整理番号		サービスキャンペーン開始日	平成30年2月14日
不具合の内容	二次空気供給装置の空気供給用ポンプにおいて、電気回路が不適切なため、エンジン始動時に設計値を超えた電流が当該ポンプに流れた場合、エンジンコンピューターが当該ポンプの故障と誤判定し、走行中にエンジン警告灯が点灯するおそれがある。		
改善の内容	全車両、二次空気供給装置の空気供給用ポンプの電気回路に抵抗付き配線を追加し、エンジン制御プログラムを書き換える。		
自動車利用者等に周知させるための処置	ダイレクトメール、電話、訪問により通知する。

サービスキャンペーン対象車の主要諸元

# 改善箇所説明図

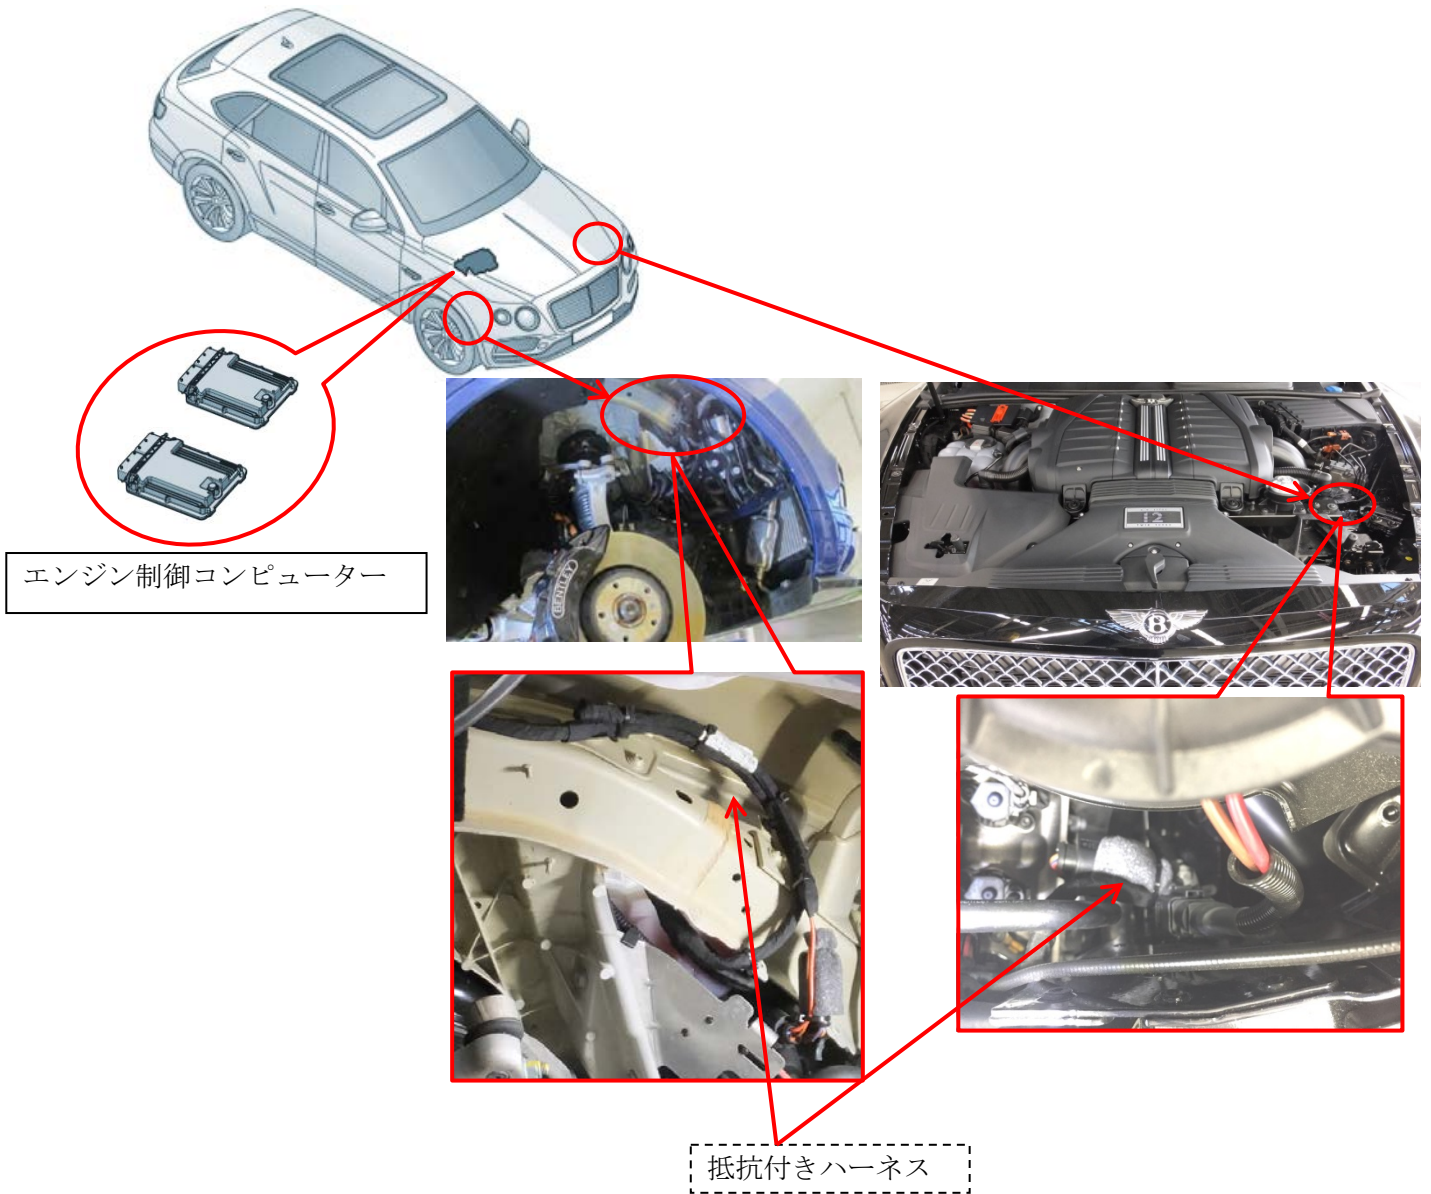
二次空気供給装置の空気供給用ポンプにおいて、電気回路が不適切なため、エンジン始動時に設計値を超えた電流が当該ポンプに流れた場合、エンジンコンピューターが当該ポンプの故障と誤判定し、走行中にエンジン警告灯が点灯するおそれがある。

全車両、二次空気供給装置の空気供給用ポンプの電気回路に抵抗付き配線を追加し、エンジン制御プログラムを書き換える。
